公表日付	25/08/2014
書類番号	SUPAIR_2014/08_003
ページ番号	1/4

安全警告

現象：オートマチックバックルの端面により
テープが破損する

Safety note : SUPAIR_2014/08_003

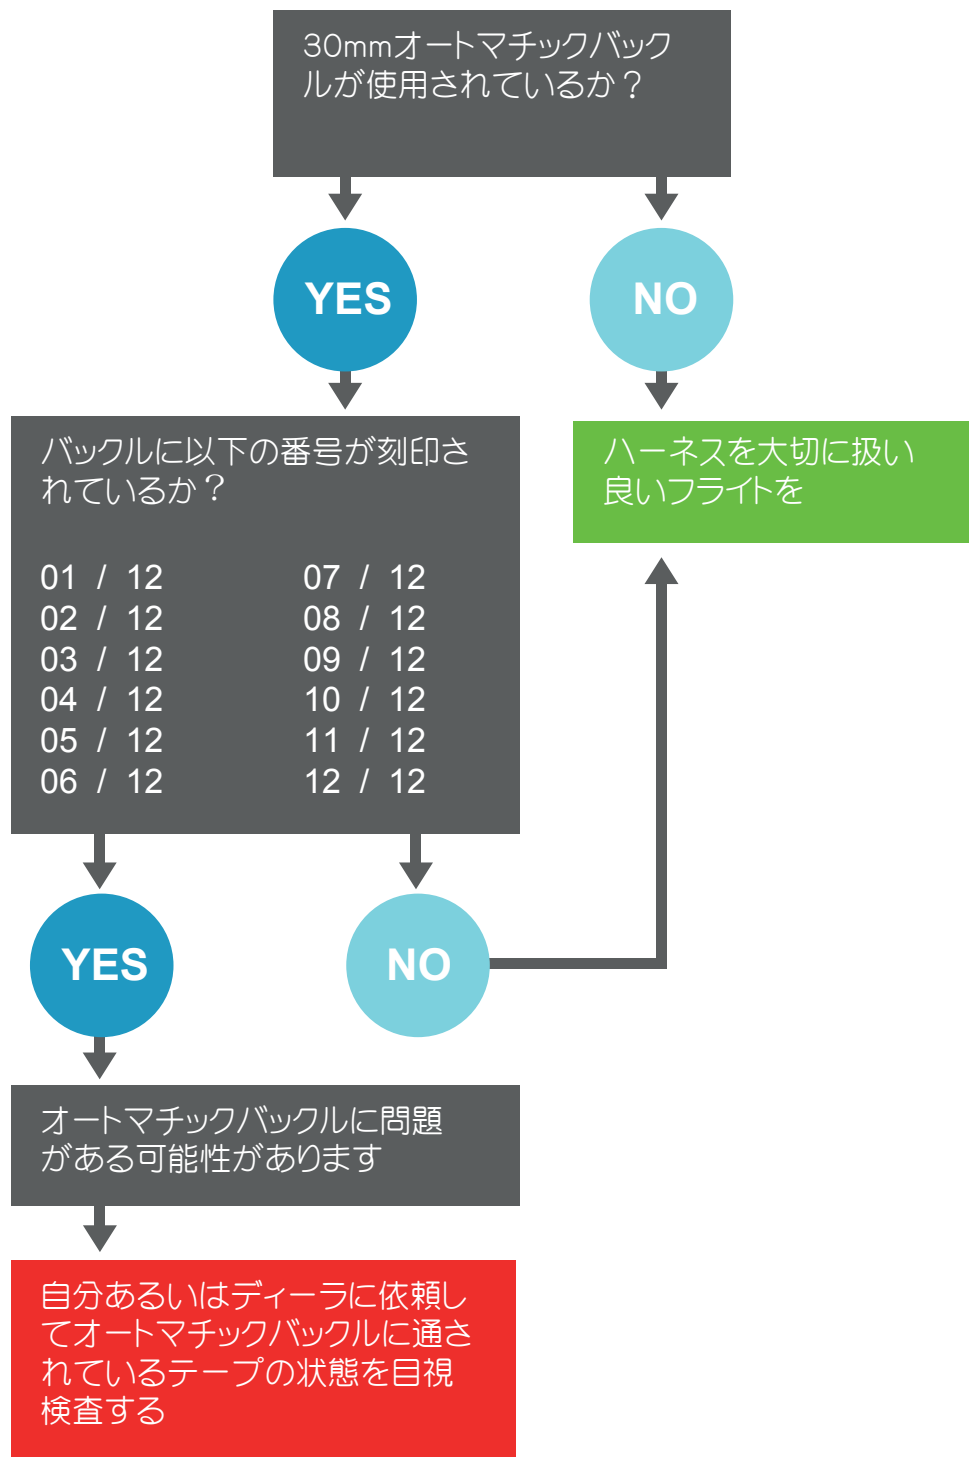
30mmオートマチックバックルのメス(チェストベルトに良く使用されている—右写真参照)に通されているテープが異常に摩耗する。

30mmオートマチックバックルの中にとがった端面のあるものがあり、それによりテープが損傷する。この問題を確認したら、すぐさま対処することで危険は回避される。

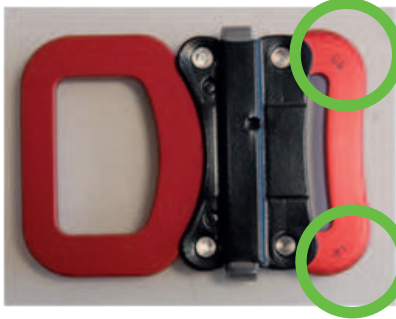
刻印されている番号はどこにありますか？

N° 05 / 12

注意:番号が読み取れない場合は
スップエアーにご連絡ください。
